高桥二期配售型保障性住房建设项目 室外给水及设备用房招标图纸答疑

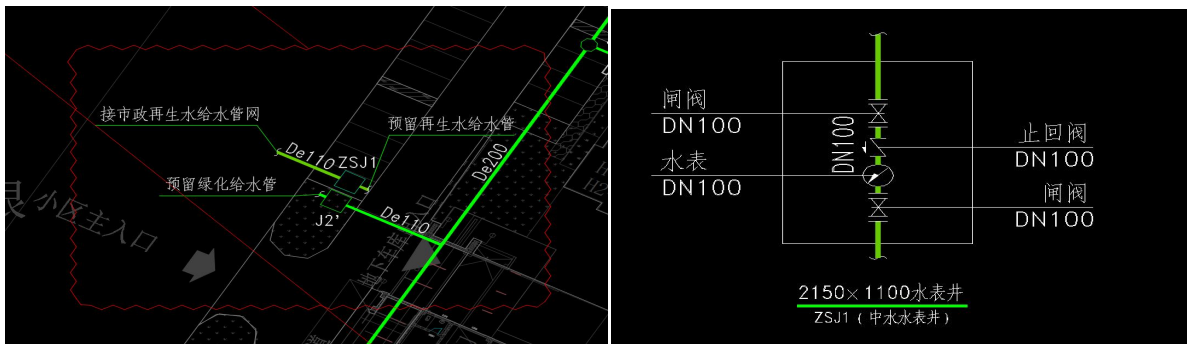
3. 水表井内的水表是否为远传智能水表？

设计回复：室外消火栓和再生水水表为机械式智能水表，其余水表均为智能远传水表。

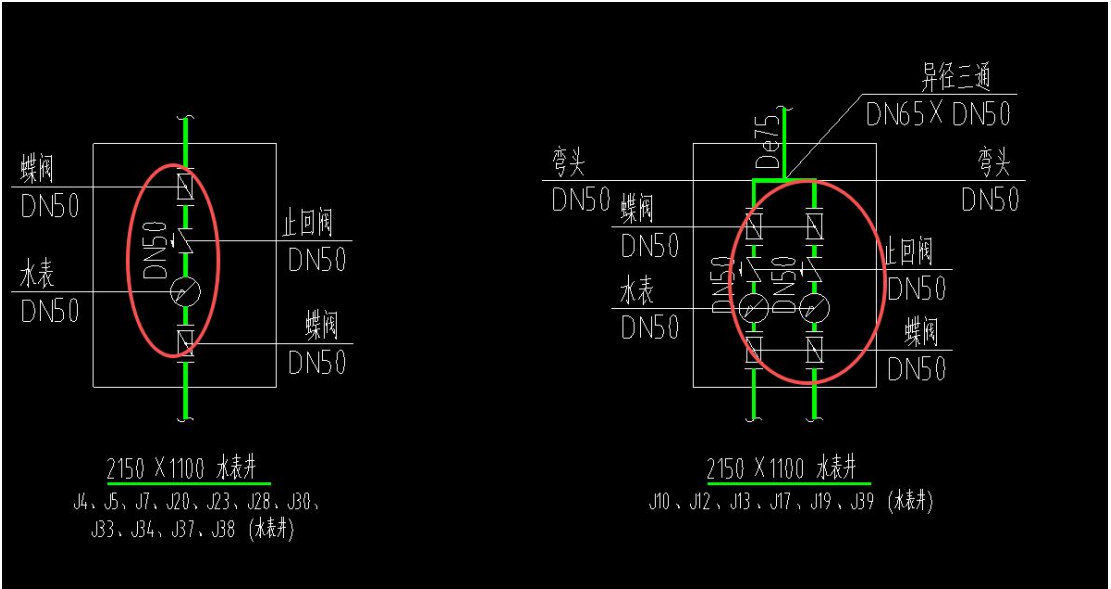
7. 根据自来水公司要求，所有室外井内阀门大于 50 的阀门均为暗杆楔式闸阀，阀体材质铸铁，阀芯不锈钢，DN50 及以下阀门采用铜芯闸阀，是否进行调整？

设计回复：咨询自来水公司，所有室外井内阀门大于 50 的阀门均为暗杆楔式闸阀，阀体材质球墨铸铁，阀芯采用铜芯铜杆，DN50 及以下阀门采用全铜闸阀，选用耐腐蚀、压力等级等满足要求的阀门即可，详见水总施修-第 02 页节点大样图。

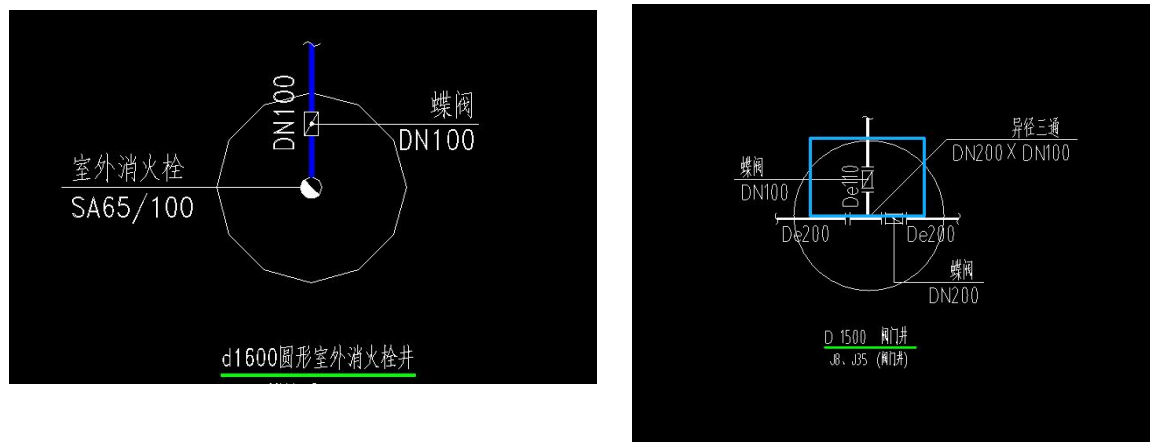
8. 由于直供单体楼层水井内已设置水表，故所有进单元阀门井内是否需设置水表组件，请核实并给出大样。

设计回复：取消所有进单元阀门井内水表组件，详见水总施修-第 02 页节点大样图。

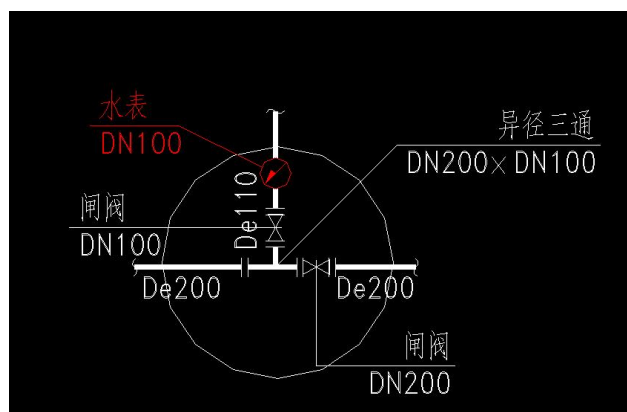
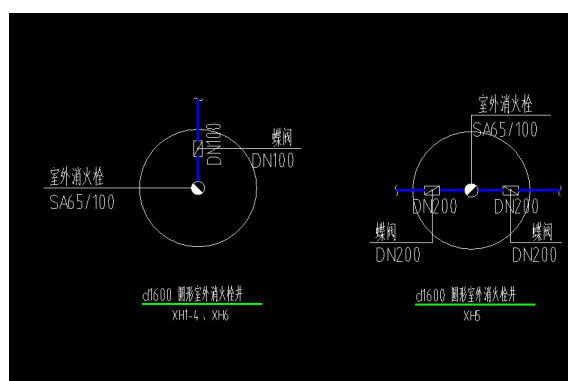
9. 消火栓栓井前的阀门井是否需设置消火栓水表组件，根据自来水公司要求，栓头井前需设置水表井，请明确设置范围。

设计回复：咨询自来水公司在消火栓栓井前的阀门井内设置水表计量，水表设置在阀门后，详见水总施修-第 02 页节点大样图。

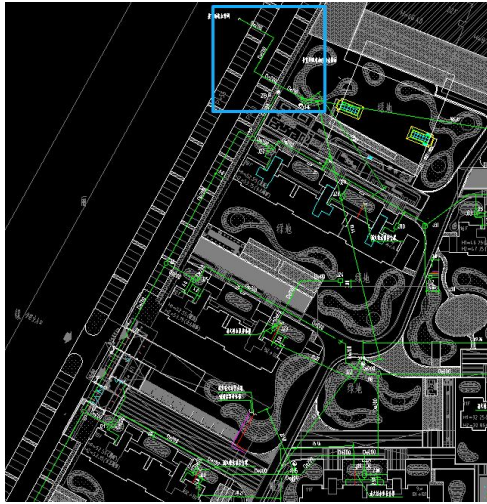
10. XH5 消火栓井大样是否错误，且大样数量与平面不一致，平面为 9 个井，大样仅为 6 个，核实前后需保持一致。

设计回复：消火栓井共 9 个 (XH5 编号标注重复，共有两个，其中一个修改为 XH5')，详见水总施修-第 02 页节点大样图、第 03 页室外给水一次网管网总平面图。

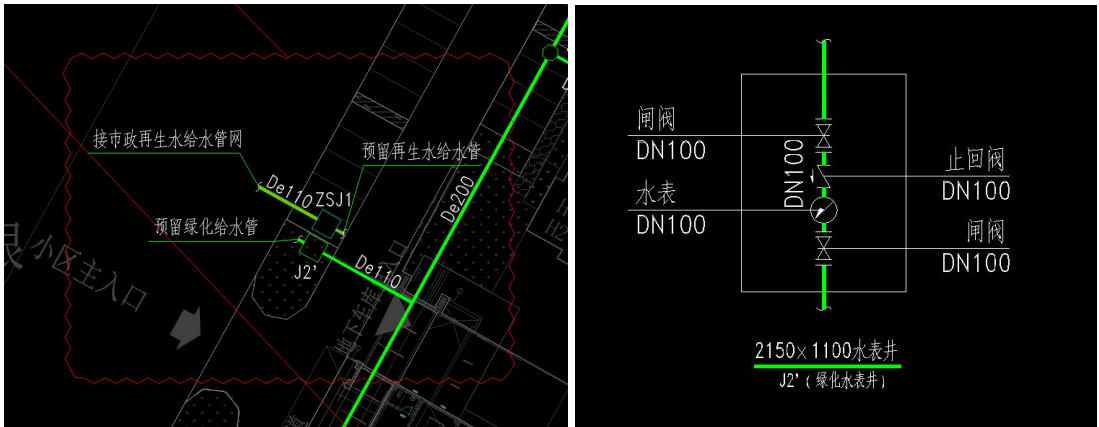
12. 未给出总绿化水表井位置及大样，需补充。

设计回复：补充总绿化水表井，详见水总施修-第 02 页节点大样图、第 03 页室外给水一次网管网总平面图。

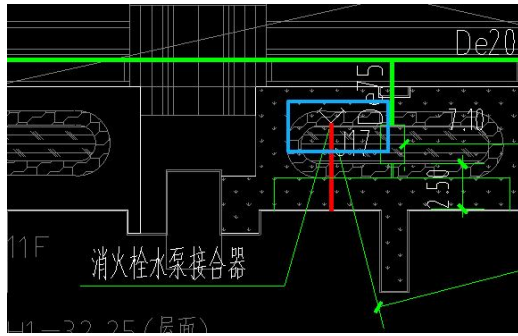
13. 园区此三处位置是否设置直饮水机给水水表井，需明确并给出大样。

设计回复：预留直饮水机给水水表井（井位置结合直饮水机点位布置），详见水总施修-第 02 页节点大样图、第 03 页室外给水一次网管网总平面图。

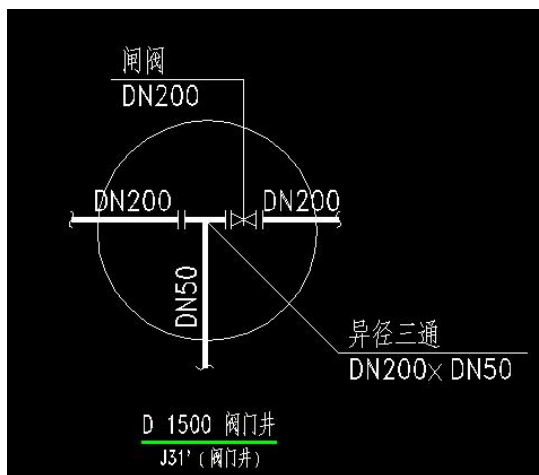
15. 缺少一次网 J31 阀门井大样图，请补充。

设计回复：一次网 J31 改为 J31'，补充阀门井节点详图，详见水总施修-第 02 页节点大样图、第 03 页室外给水一次网管网总平面图。

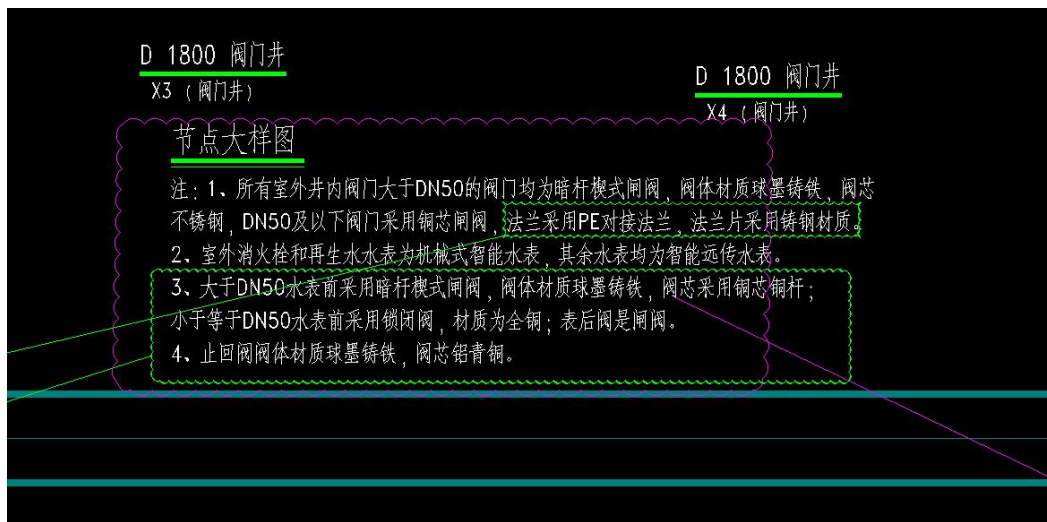
16. 因已建楼栋供水改造暂不确定，结合项目临水取水点位置，是否需在项目东北角增加一处供水点，确保新建楼栋满足两路市政供水，后期做临水转正式用水。

设计回复：按意见增加东北角市政供水，详见水总施修-第 02 页节点大样图、第 03 页室外给水一次网管网总平面图。

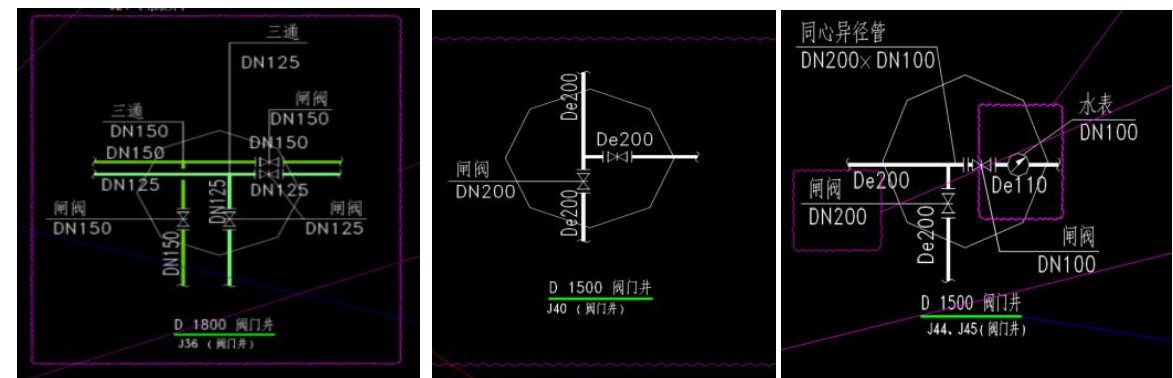
19. 核实阀门井 J36、J40、J44、J45 节点大样图管径标注是否正确。

设计回复：按意见核实并修改节点大样图管径。详见水总施修-第 02 页节点大样图。

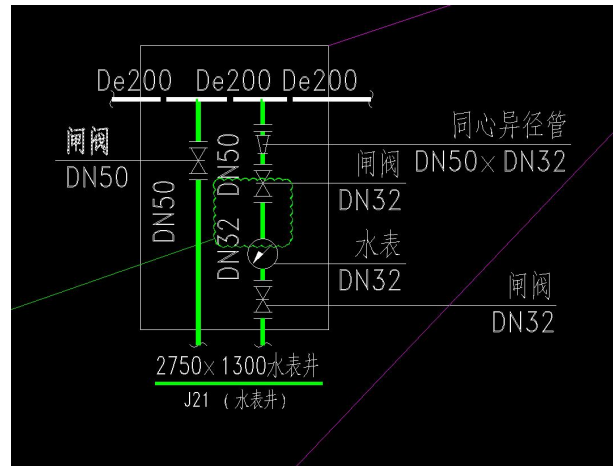
21. 核实阀门井 J21 大样图中 DN32 管段是否设置水表及阀门附件。

设计回复：按意见核实并修改，增加水表及阀门附件等。详见水总施修-第 02 页节点大样图。

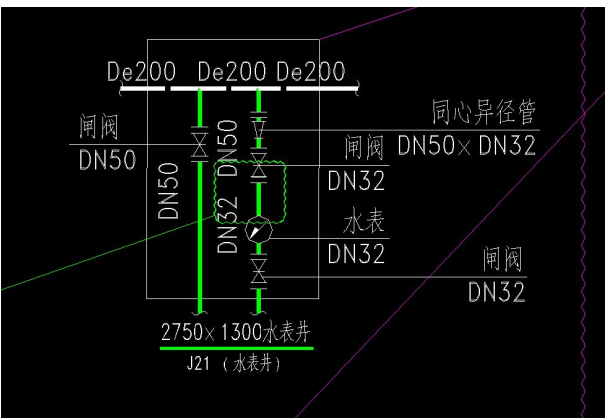
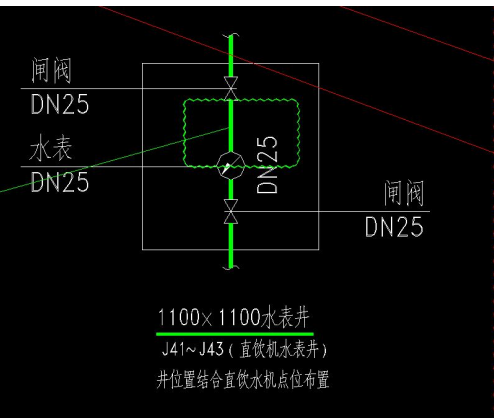
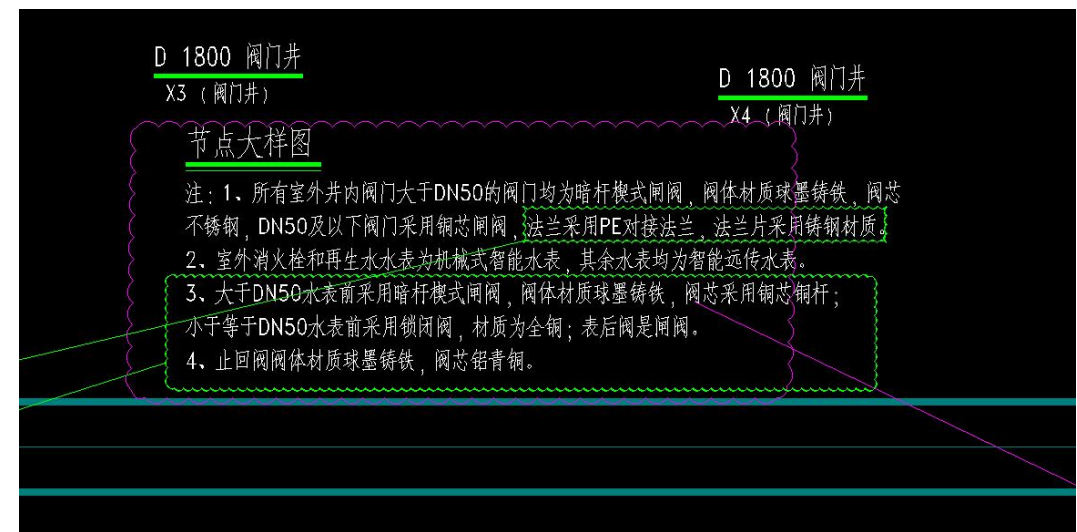
22. 室外给水井里原锁闭阀和止回阀的材质和闸阀的材质是否一致？

设计回复：大于 DN50 水表前采用暗杆楔式闸阀，阀体材质球墨铸铁，阀芯采用铜芯铜杆；小于等于 DN50 水表前采用锁闭阀，材质为全铜；根据自来水公司要求，管径小于等于 DN40 不设止回阀，故取消小于等于 DN40 止回阀，大于 DN40 止回阀阀体材质球墨铸铁，阀芯铝青铜。详见水总施修-第 02 页节点大样图。

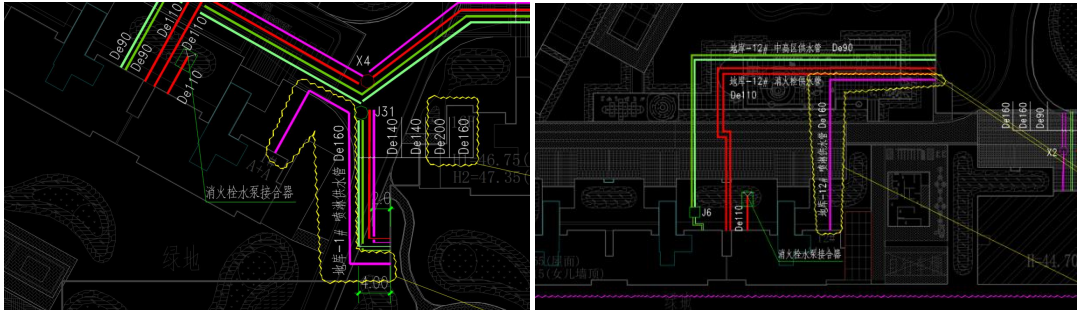
23. 核实 1#、12#室外喷淋给水管。

设计回复：按意见核实并补充 1#、12#室外喷淋给水管。详见水总施修-第 04 页室外给水加压管网总平面图。

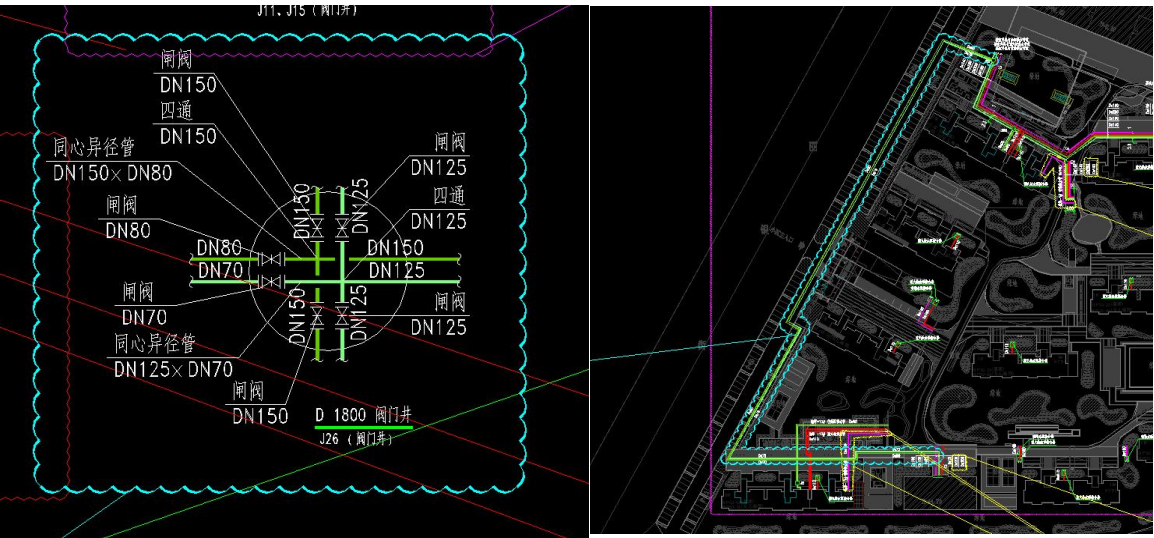
25. 52#楼中高区供水管需单独从泵房引出的原有加压环状供水管引至 52#楼。

设计回复：52#楼为已建楼栋，与新建系统分开，52#楼中、高区供水管单独从泵房引出的原有加压环状供水管引至 52#楼。详见水总施修-第 02 页节点大样图、水总施修-第 04 页室外给水加压管网总平面图。

附图 1

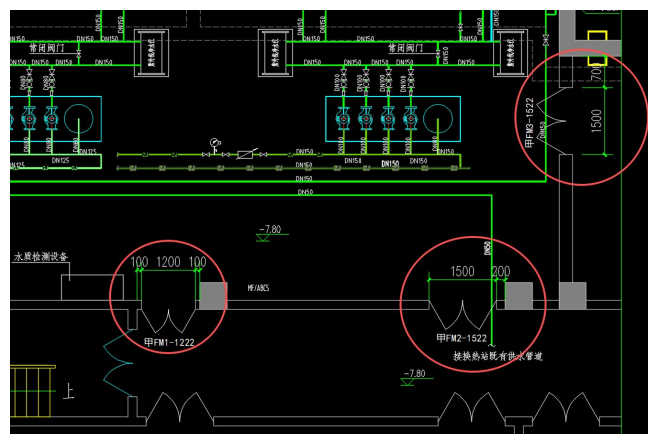
3. 请补充水泵房防火门调整说明。

设计回复：附图 1 中原有防火门拆除并封堵。附图 2 中新增防火门均为甲级防火门，安装位置详见泵房施工图；甲 FM1，甲 FM2 需在原有墙体上开洞并安装，拆除范围以现场实际为准，并做好结构安全防护。甲 FM3 不涉及墙体拆除，直接于新建墙体上安装。

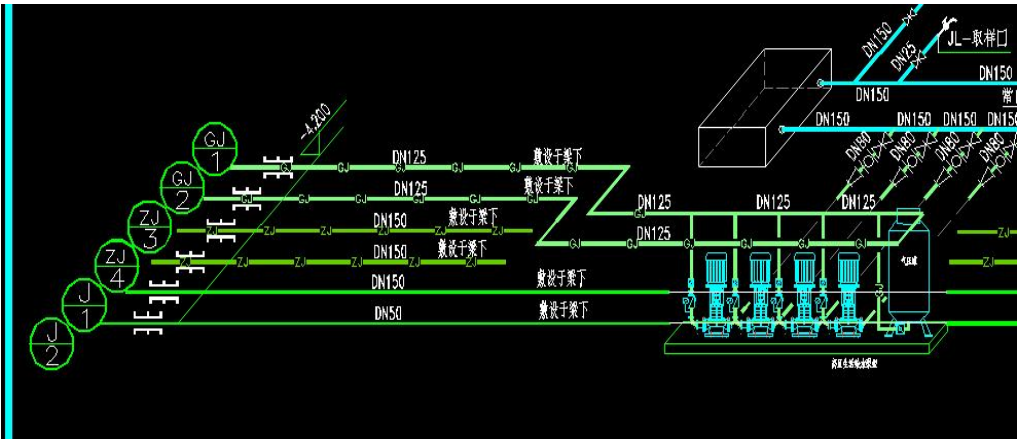
13. 请完善水泵房中系统图标高。

设计回复：修改系统图，参照原图设计，给水管系统图出外墙标高为-4.2m，室内管道于梁下敷设，修改系统图如下图所示：
